Polo Estrattivo	Polo Estrattivo MANZONA
Cava	Manzona Vecchia
Località	Savio (Ravenna)
Intervento	Realizzazione nuova area impianti e variante alla sistemazione finale

ELAB.	REV.	DATA.
R02	0	04/03/22

Elaborato	Procedura di verifica (Screening ambientale) INTEGRAZIONI VOLONTARIE
------------------	---

FIGURA 1 – STRALCIO SISTEMA INFORMATIVO FORESTALE REGIONALE

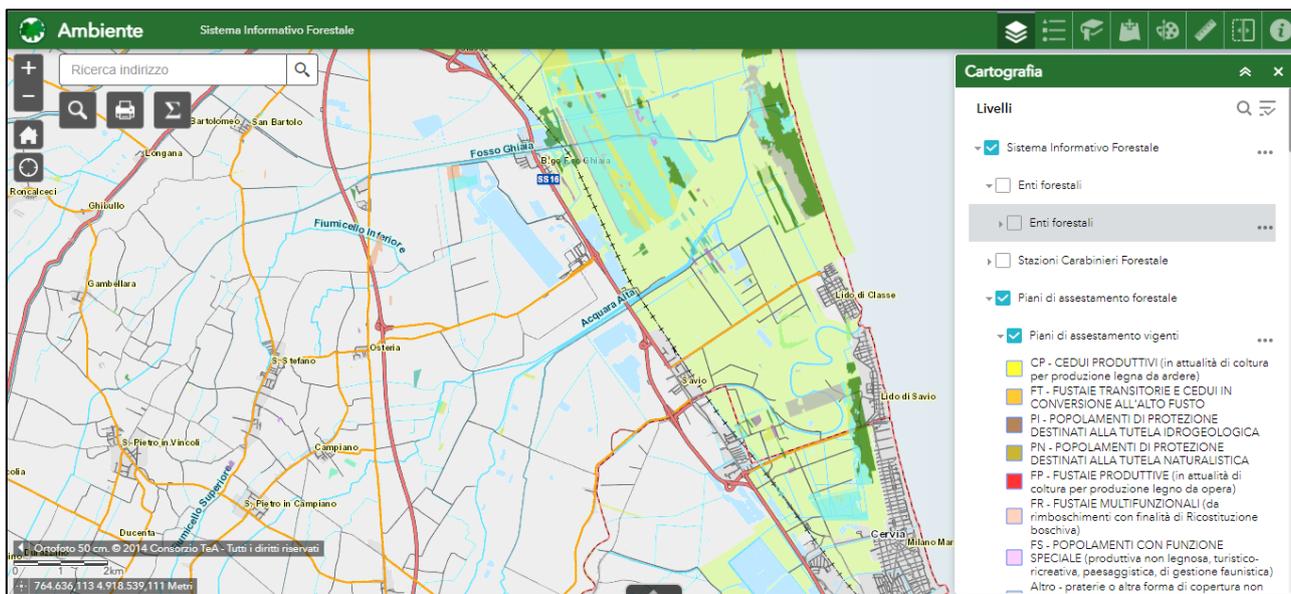
In risposta a quanto discusso con la Provincia di Ravenna, ad integrazione del Quadro Programmatico, si riporta di seguito, in base a quanto reperibile dal sito della Regione Emilia Romagna <https://ambiente.regione.emilia-romagna.it/it/parchi-natura2000/foreste/quadro-conoscitivo/sistema-informativo-regionale/cartografia-interattiva-foreste> uno stralcio della Cartografia interattiva del Sistema Informativo Forestale regionale e della Provincia di Ravenna, finalizzato ad evidenziare l'assenza di fasce boschive intese ai sensi dell'art.3 Dlgs. 03/04/2018 n. 34 - Testo unico in materia di foreste e filiere forestali, all'interno del Polo estrattivo Manzona e nelle sue immediate vicinanze, come tra l'altro riscontrabile da possibili rilievi visi eseguibili nell'area.
